Referitor la cererea de aviz de amplasament, înregistrată cu nr. **60101836356 / 29.11.2018**, pentru obiectivul **AMPLASARE PANOU PUBLICITAR IN SISTEM PROVIZORIU SI DEMONTABIL** de la adresa **judet CLUJ, oras CLUJ-NAPOCA, str. ALEEA SLANIC, nr. FN.**

**AVIZ DE AMPLASAMENT FAVORABIL Nr. 60101836356 / 28.12.2018**

## AMPLASAMENTE PANOURI PUBLICITARE

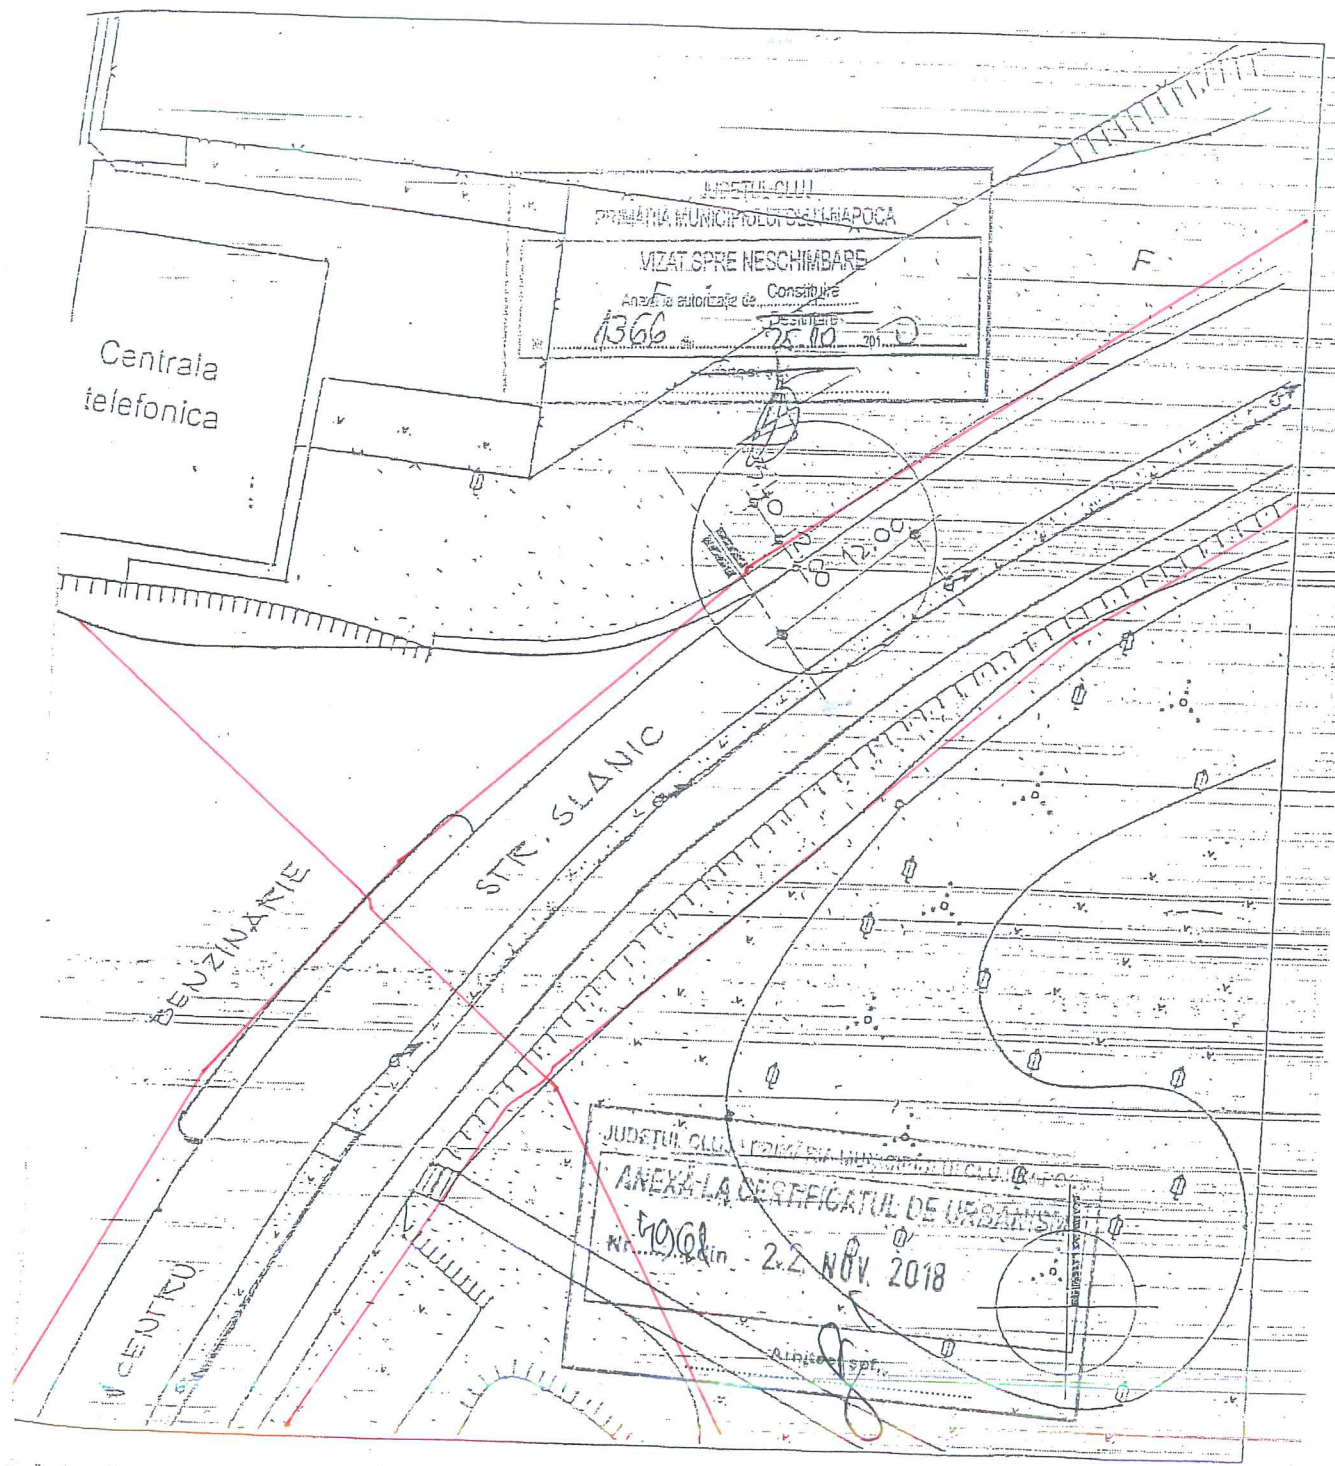
**Va atenționam de existența traseelor L.E.S. conform planului de situație anexat.**

**Intre fundatia panoului propus si cea mai apropiata L.E.S. se va respecta distanta minima de 0.6 m in plan orizontal (se vor efectua sondaje manuale de identificare in acest sens); in caz contrar se impune devierea LES cu o firma atestata A.N.R.E., pe cheltuiala solicitantului, pe baza de proiect avizat de S.D.E.E. Cluj, in vederea respectarii distantei sus amintite. Va fi asigurat accesul fara conditii la L.E.S. in caz de defectiuni, interventii, etc.. Inainte de inceperea lucrarilor se va solicita predarea-primirea amplasamentului (fax 0264205874).**
